柏崎刈羽原子力発電所 7号機 原子炉建屋内水素挙動解析モデル設定誤りについて

東京電力ホールディングス株式会社

- 7号機 設工認 補足説明資料(2019年10月 ご提出済)のR/B局所エリア水素挙動解析において、受注者にて実施した解析モデルの設定に誤りがあることを確認した。
- いずれも、実際よりも局所エリアから水素が抜けやすくなる方向の誤りであった。
- 保安規定 補足説明資料にてご説明済のR/B局所エリア水素挙動解析においても、設工認 補足説明資料と同じ解析モデルを用いている。

図5 各局所エリアの配置, 解析モデル誤りの状況

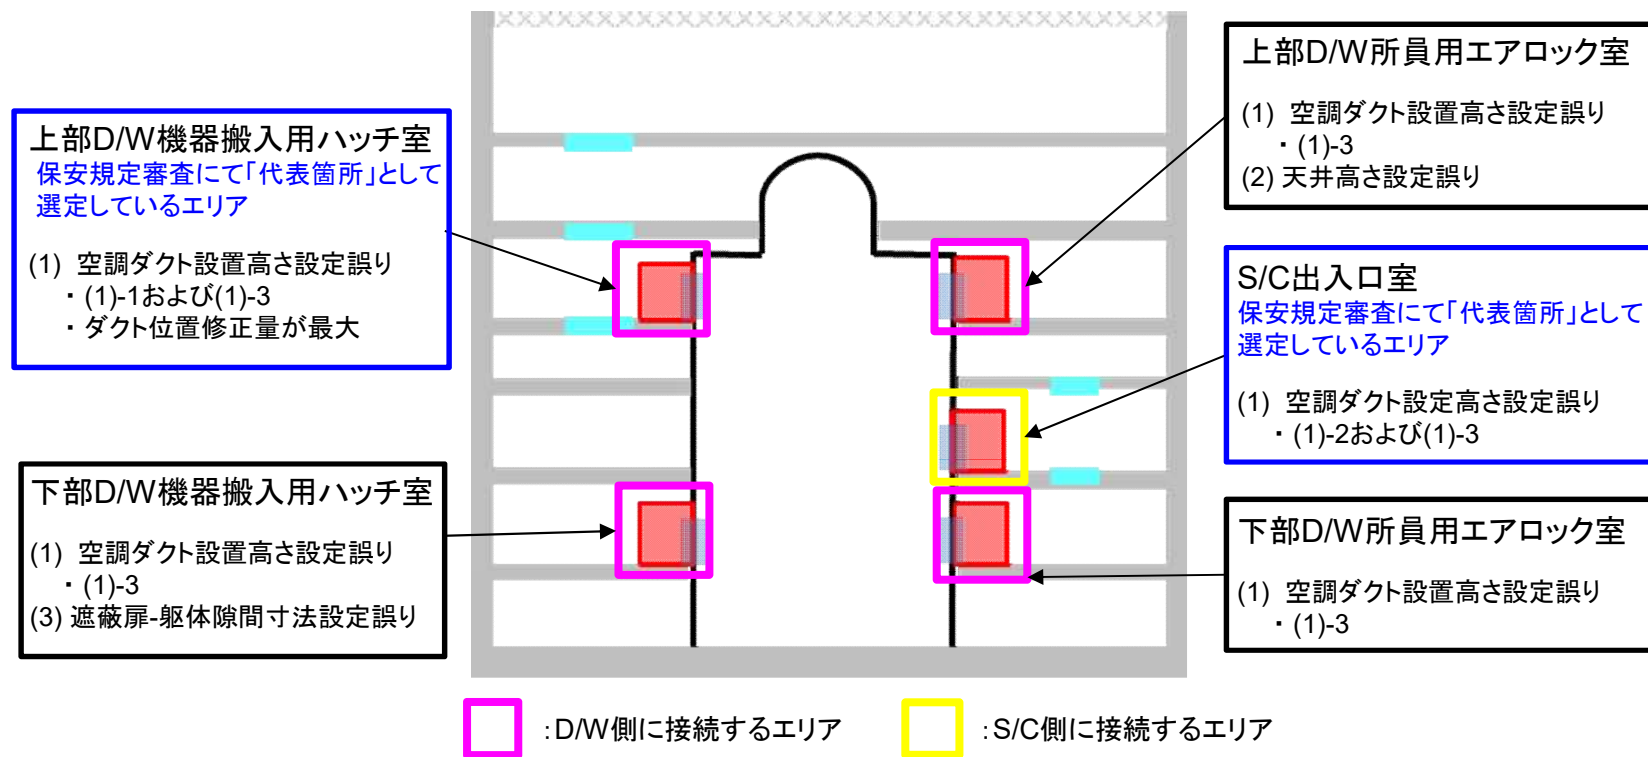
(1)-3 【全局所エリア】 横向きダクト設置高さ誤り（横向きダクト:実際よりダクト高さの半分, 高い位置に設定）

- ・水素排出経路となる給気ダクト・排気ダクトについて、ダクト図に記載の設置高さはダクトセンター位置を表していたが、ダクト下端位置と誤認して解析モデルを作成。

図6 【解析モデル修正後(設工認条件)】 上部D/W所員用エアロック室 水素体積分率時間推移

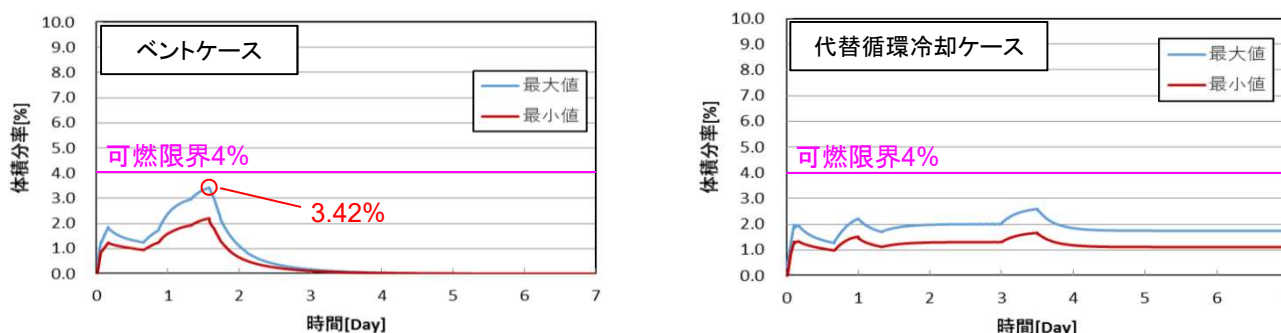
- ・(2)の影響を受ける上部D/W所員用エアロック室ならびに、代表箇所である上部D/W機器搬入用ハッチ室について解析モデルを修正した後、再度解析を実施した。
- ・結果は、図6, 7に示す通りであり、代表箇所である上部D/W機器搬入用ハッチ室の方が水素濃度の最大値が大きいことに変わりはないことから、この誤りにより代表箇所が入れ替わることはない。

図7 【解析モデル修正後(設工認条件)】 上部D/W機器搬入用ハッチ室 水素体積分率時間推移

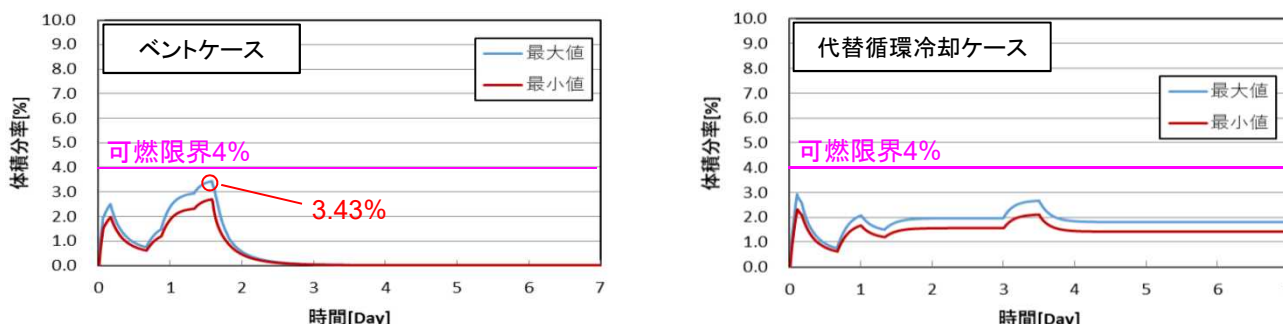
- 『設工認 補足説明資料の条件』による結果を図7, 8に示す。これらより，水素濃度の最大値は，いずれのケースにおいても可燃限界である4%を超えないことを確認した。
- その他の局所エリアについては，これよりも水素濃度が小さくなることは明らかである。
- そのため，今回の解析モデル誤りにより，局所エリアにおける水素濃度は可燃限界未満になるという，設工認における説明内容に変更は生じない。

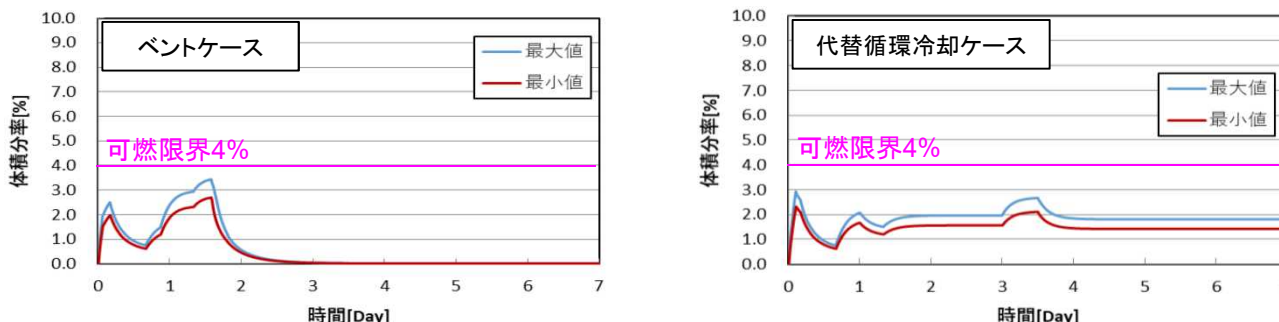
下部D/W機器搬入用ハッチ室の遮蔽扉-躯体隙間寸法の誤りにより、遮蔽扉-躯体の隙間寸法を□mmに変更したとしても、代表箇所である上部D/W機器搬入用ハッチ室よりも水素濃度の最大値が大きくなることはなく、代表箇所が入れ替わることはない見込みである。

図9 【解析モデル修正後(保安規定条件)】 上部D/W機器搬入用ハッチ室 水素体積分率時間推移

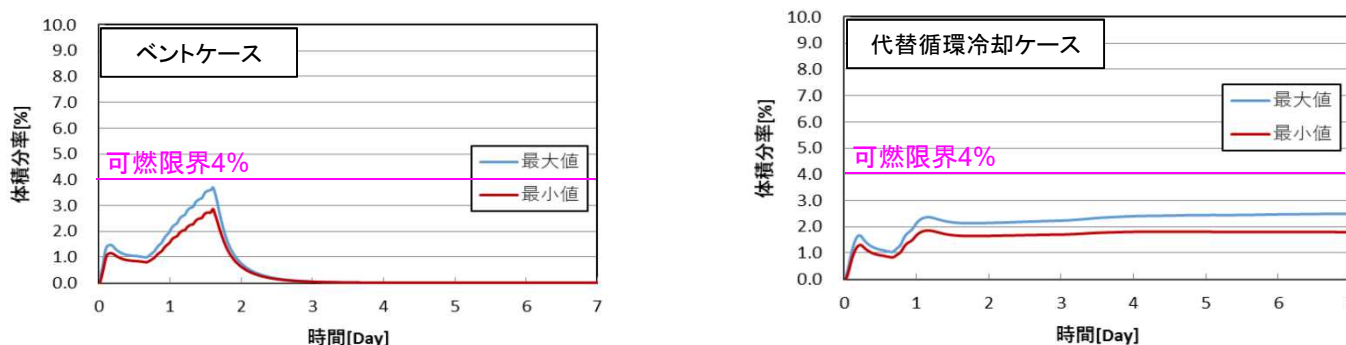
- 『保安規定 補足説明資料等の条件(水素発生量が有効性評価の2倍相当)』による結果を図9, 10に示す。これらより，水素濃度の最大値は，いずれのケースにおいても可燃限界である4%を超えないことを確認した。
- そのため，今回の解析モデル誤りにより，水素発生量が有効性評価の2倍相当という厳しい条件においても，局所エリアの水素濃度は可燃限界未満になるという，保安規定審査における説明内容に変更は生じない。

【参考】前回審査会合資料における修正必要箇所（資料1-2 P.23）

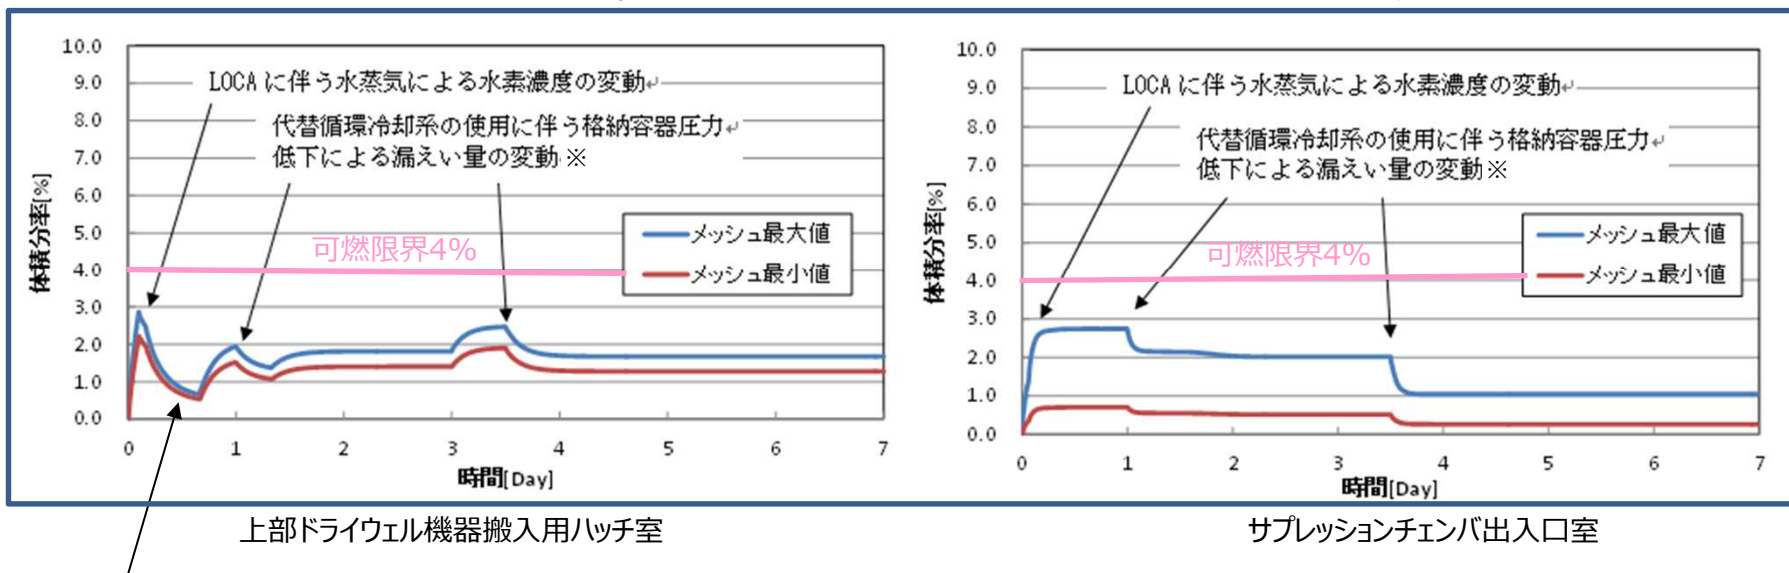
水素挙動解析モデル設定誤りを踏まえ、修正が必要となる箇所

【参考】前回審査会合資料における修正必要箇所（資料1-2 P.25）

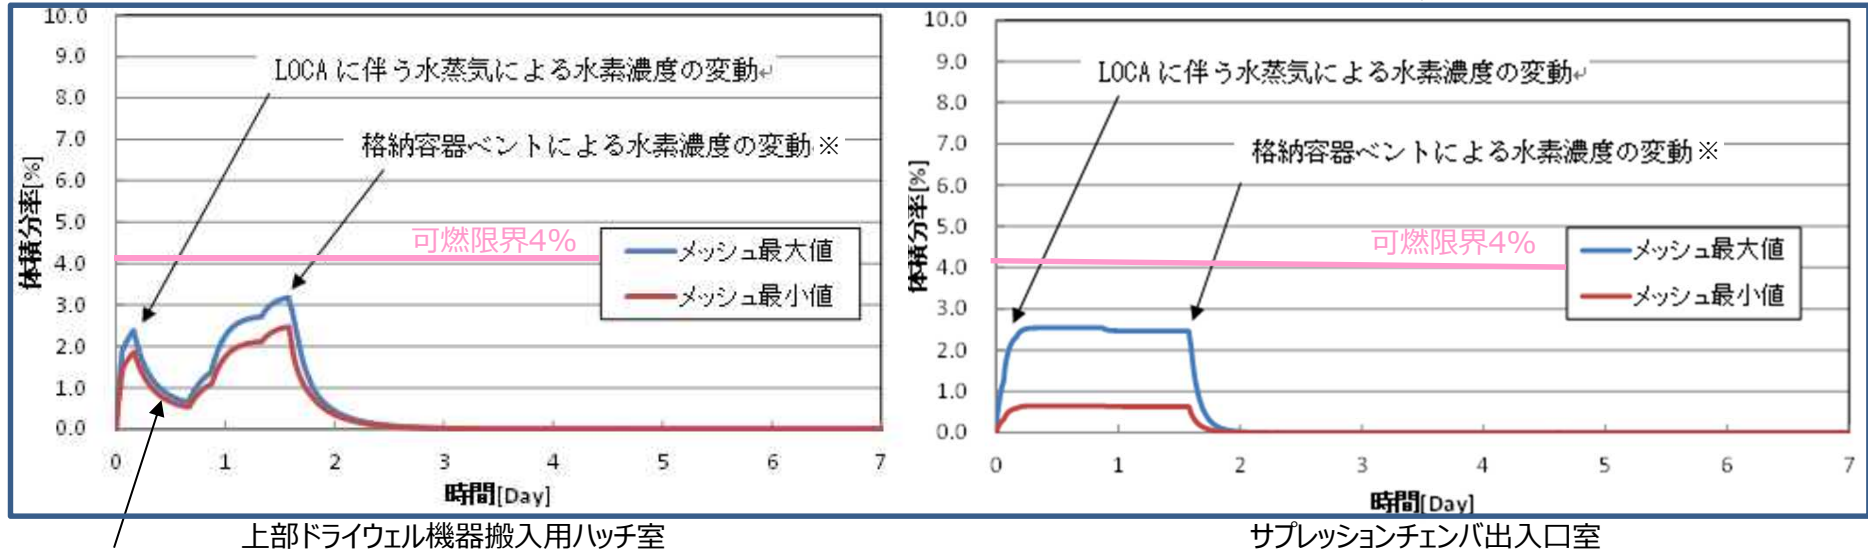
水素挙動解析モデル設定誤りを踏まえ、修正が必要となる箇所

【参考】前回審査会合資料における修正必要箇所（資料1-2 P.27）

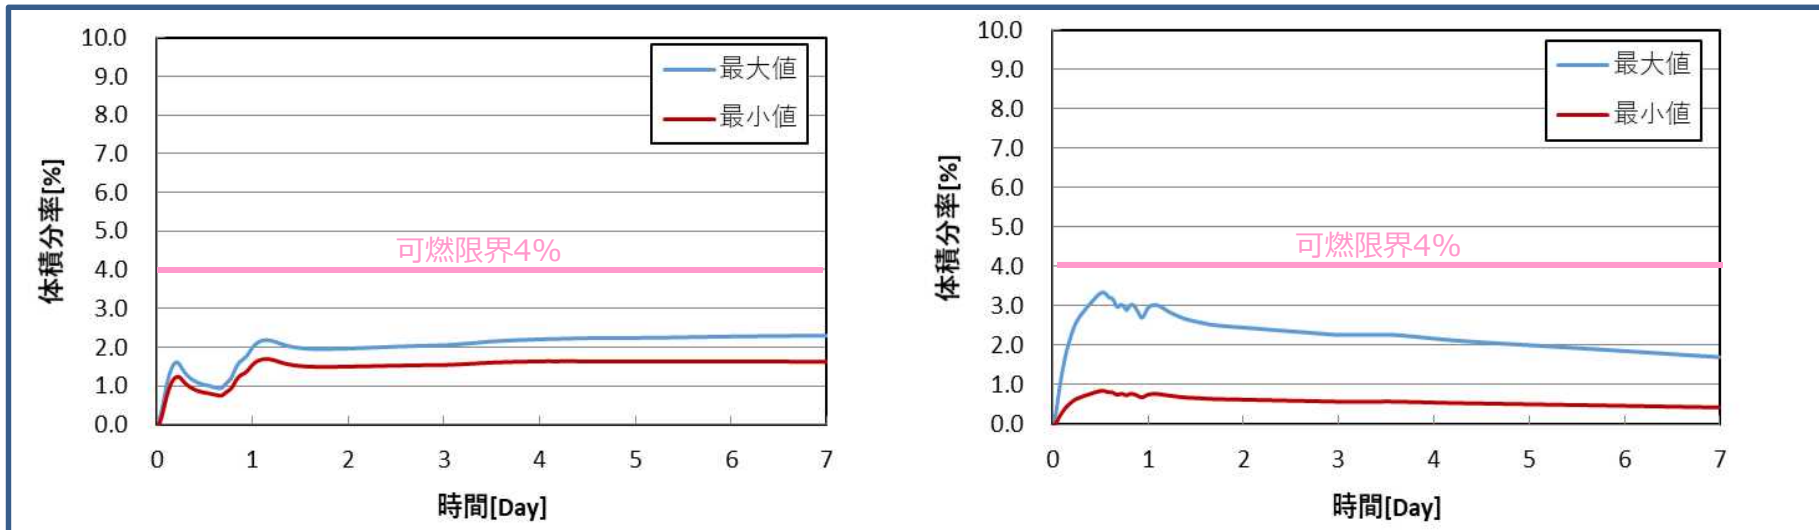
水素挙動解析モデル設定誤りを踏まえ、修正が必要となる箇所

【参考】前回審査会合資料における修正必要箇所（資料1-2 P.29）

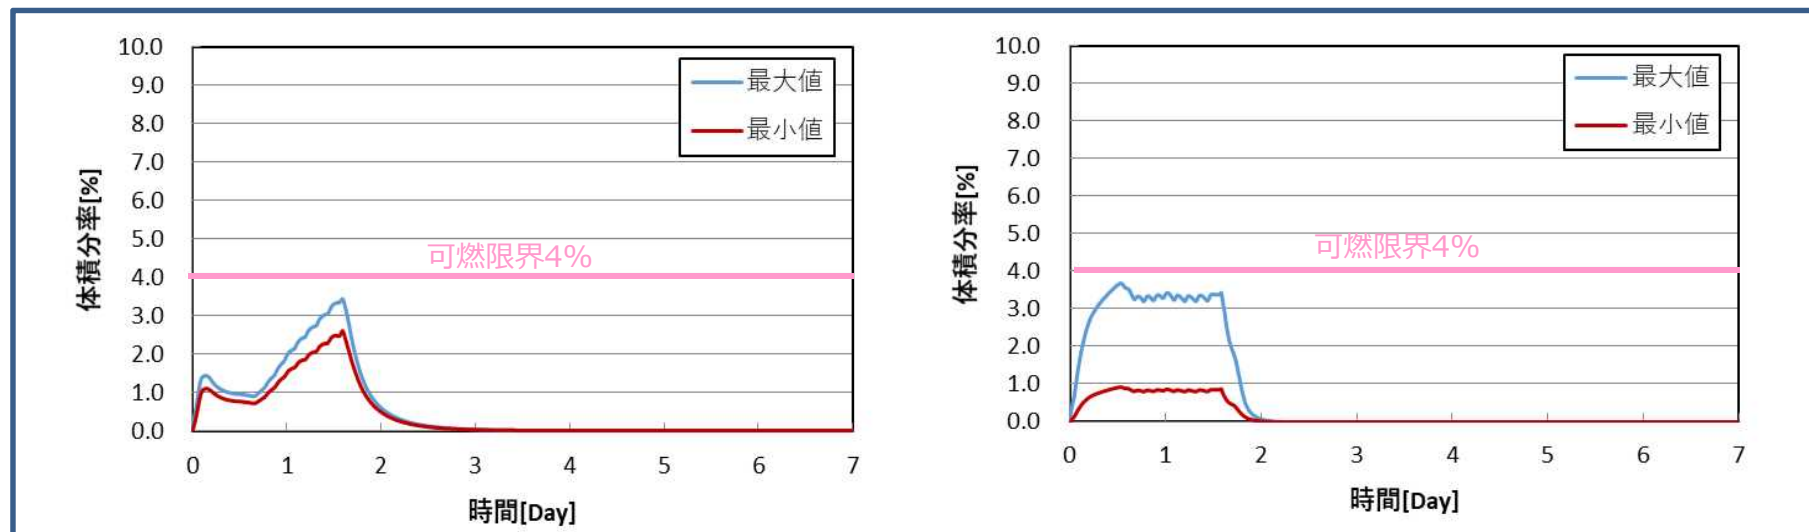
水素挙動解析モデル設定誤りを踏まえ、修正が必要となる箇所
